## 1. MOX燃料加工施設はそもそも必要ない

## 2. 火山灰層厚55cm：フィルタの目詰まり防止の具体策なし

### 3. 火山灰層厚55cm：重大事故時の対策の具体的評価なし

**図 外気取り入れ対策例（非常用発電機）**

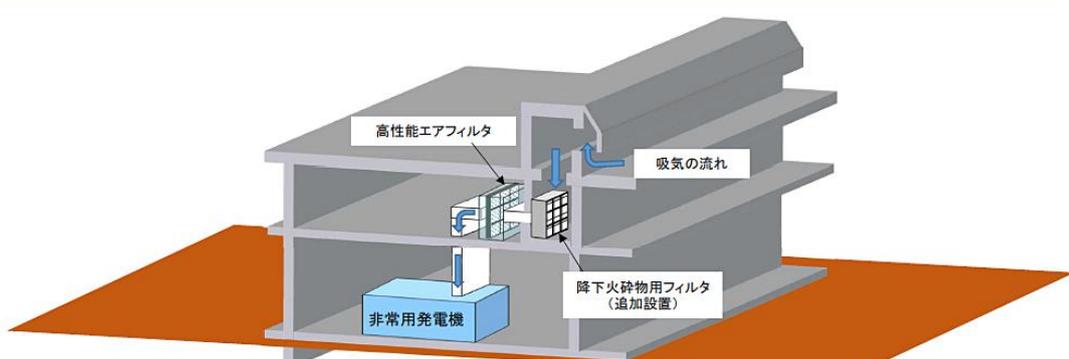
非常用発電機はMOX工場の建屋内にある。それに供給する空気の通り道に「降下火砕物用フィルタ」を追加措置として設置することになっている\*。

しかし、層厚55cmに対応する濃度の火山灰のために、瞬く間にフィルタが目詰まりする可能性がある。もしフィルタが目詰まりすれば、発電機のエンジンに空気が供給されなくなり、非常用発電機は止まってしまう。全電源喪失事故となる。

たとえば関西電力の大飯原発の場合、大山生竹火山灰の層厚が25cmであるが、まだこれからフィルタ試験を行って成立性を確かめ、その後に設置変更許可がなされることになっている。ところがMOX工場の場合は、大飯原発の場合の2.2倍の層厚でありながら、フィルタの成立性についての具体的な説明が何もなされていない。ただフィルタを設置し交換も行うという方針だけで、成立性を確かめることもなく変更許可を下そうとしている。

しかし、フィルタの性能やフィルタ交換の成立性が確認されていないため、許可すべきではない。

「MOX燃料加工事業変更許可申請に関する審査の概要」35頁  
10月7日原子力規制委員会 規制庁資料 資料1-2参考資料

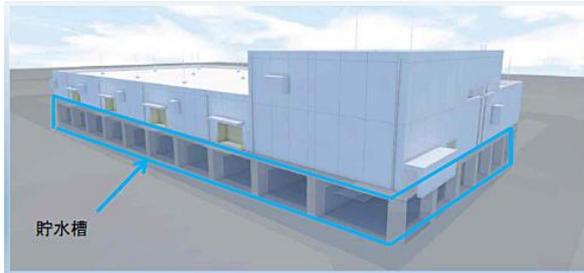
しかし、火山灰が55cmも積もった条件の下で、このような方式が成り立つのだろうか。尾駮沼や二又川河口から標高50mのMOX工場建屋まで水を運ぶために、数kmに渡ってホースを張り巡らさねばならない(5頁図「資料1-2の35頁」参照)。大型移送ポンプ車を水源近くに移動させねばならない。

火山灰が5cm積もっただけで交通は困難になると言われているのに、55cmも積もった状態で、このような作業が成り立つことをどのようにして確かめたのだろうか。あるいは、重大事故が起こったときには、火山の噴火はあり得ないと保証されているのだろうか。

他の2つの場合(「放射性物質の放出抑制策等の対策」、「電源確保の対策」)にも同様の問題があり、いずれの対策も火山灰55cmの下で成り立つことは確認されていない。

このような確認がなされていないため、許可すべきではない。
